RAPPORTO MM no. 48 RICHIESTA DI UN CREDITO DI CHF 110'000.-- PER L 'INTRODUZIONE DI MISURE COMPLEMENTARI NELL'AMBITO DELLA MODERAZIONE DEL TRAFFICO STRADA CANTONALE SEZIONE DI LUDIANO – SEMIONE

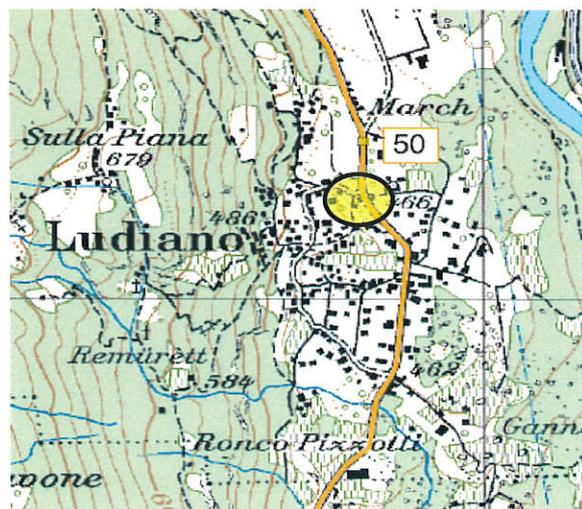
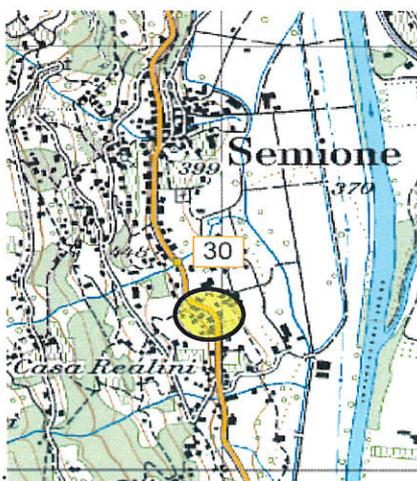
La nostra commissione ha effettuato un sopralluogo per verificare gli intenti. A tal proposito ritiene doveroso segnalare che a nostro giudizio, gli interventi progettati a sud di Semione e a Ludiano in zona ex casa comunale, meritano approfondimenti (vedi mappe allegate) .

Infatti l'esecuzione del camminamento restringe notevolmente il campo stradale. Queste situazioni in particolare, possono creare dinamiche di transito con rischio di invasione di corsia o bruschi rallentamenti.

Chiediamo all 'esecutivo di verificare, con gli uffici cantonali preposti, la reale fattibilità di queste due situazioni particolari .
